Kooskõlastuse nõuete eiramine

Riigitee nr 11230 Harju-Risti – Riguldi – Võntküla km 10,16 – 10,26

Märkused objekti ülevaatusel koht 21. septembril 2026.a kell 13:20 – 13:30

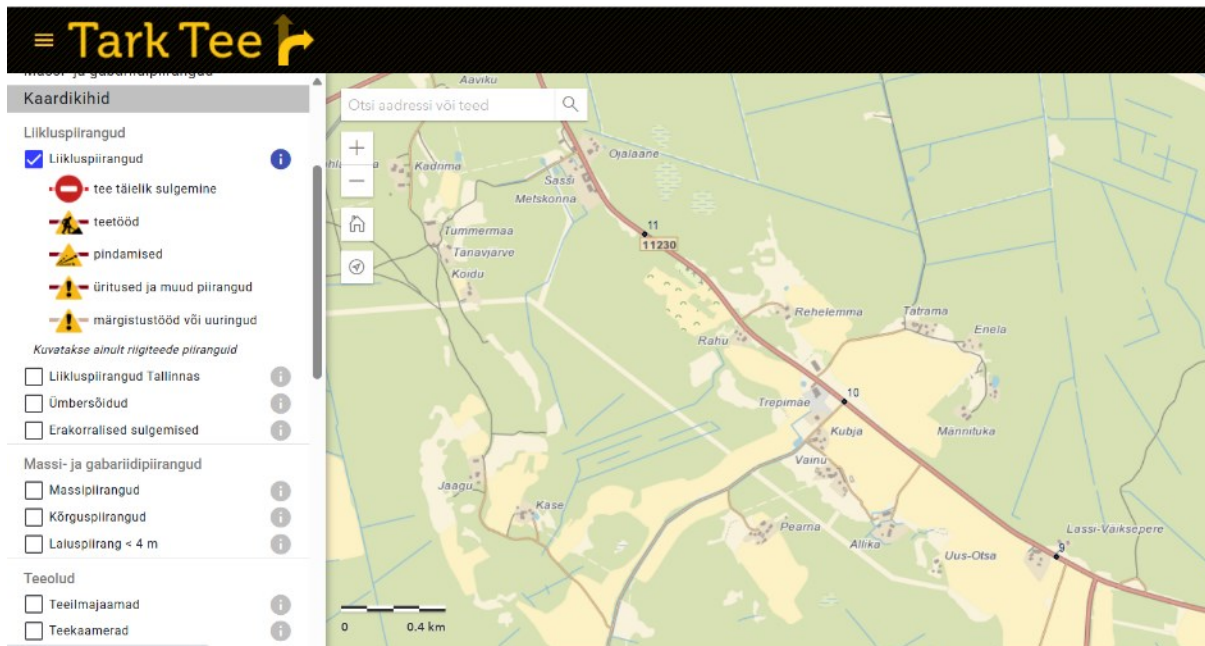
1. Transpordiamet väljastas Teie ettevõttele 31. august 2026. a.. metsamaterjali ladustamise ja laadimise aegse liikluskorralduse lahenduse, reg nr. 174745 kehtivusega alates 01.09.2026 kuni 31.12.2026
21. septembril 2026 riigiteede kontrollimise käigus selgus, et materjal on ladustatud riigitee äärde kuid virn vastavalt Teile väljastatud joonise 5-1 tähistamata. Enne ladustamiskohta Harju-Risti poolt lähenedes puudus ka tööst teavitav liiklusmärk 595c

2. Virna kaugus riigitee äärejoonest väiksem kui kooskõlastusel nõutav 4 meetrit

Kohustame Teid hiljemalt 23. septembriks 2026.a korrastama töökohta vastavalt Teile väljastatud liikluskorralduse lahendusele lehel 5-1 ja teavitama sellest koos kohapeal tehtud piltidega Transpordiametit aadressil info@transpordiamet.ee
